Mission régionale d'autorité environnementale

Avis de la Mission régionale d'autorité environnementale de la région Nouvelle-Aquitaine sur le projet de centrale photovoltaïque au sol de 5 ha « Rancogne 2 » site de la carrière de Combe Brune sur les communes de Pranzac et Moulins-sur-Tardoire (16)

n°MRAe 2021APNA36

dossier P-2021-10595

Localisation du proiet – extrait étude d'impact page 20

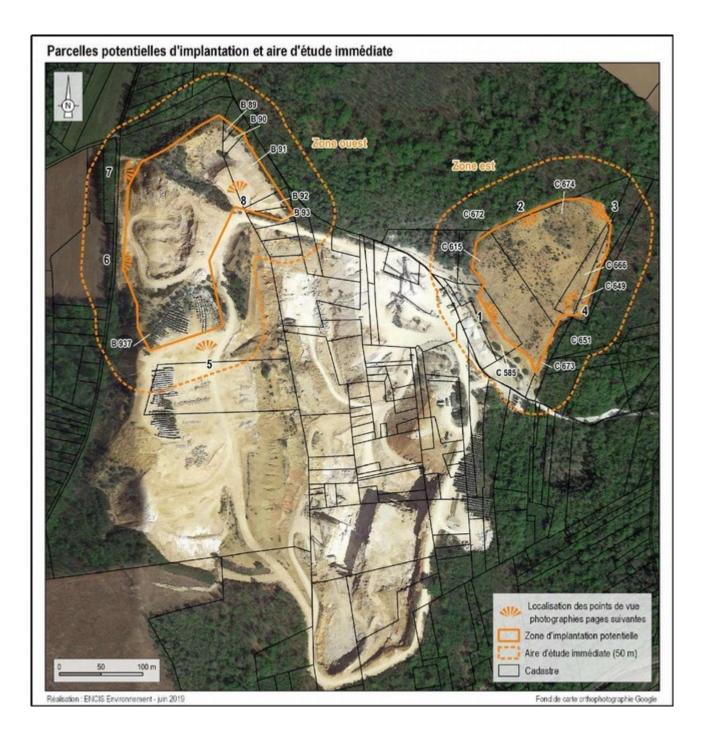
Le projet prévoit un raccordement électrique sur le poste source "la Rochefoucaud", situé à environ 6 km au nord du site, en suivant les voies routières. Le tracé de raccordement figure en page 169 de l'étude d'impact. Le projet intègre également la création de deux locaux de conversion de l'energie, de deux locaux techniques et d'un poste de livraison.

Le dossier indique que le raccordement suivra des voies routières existantes sans signaler d'enjeux particuliers ce titre. La MRAe demande que ce point soit précisé dans le dossier, l'analyse des impacts potentiels du raccordement faisant intrinsèquement partie du projet.

Extrait zonage du projet de PLUi – page 254 de l'étude d'impact

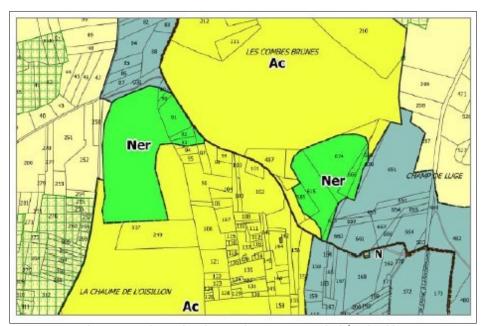
Le projet s'implante sur des secteurs Ner destinés à la production d'énergies renouvelables dans ce projet de PLUi⁶.
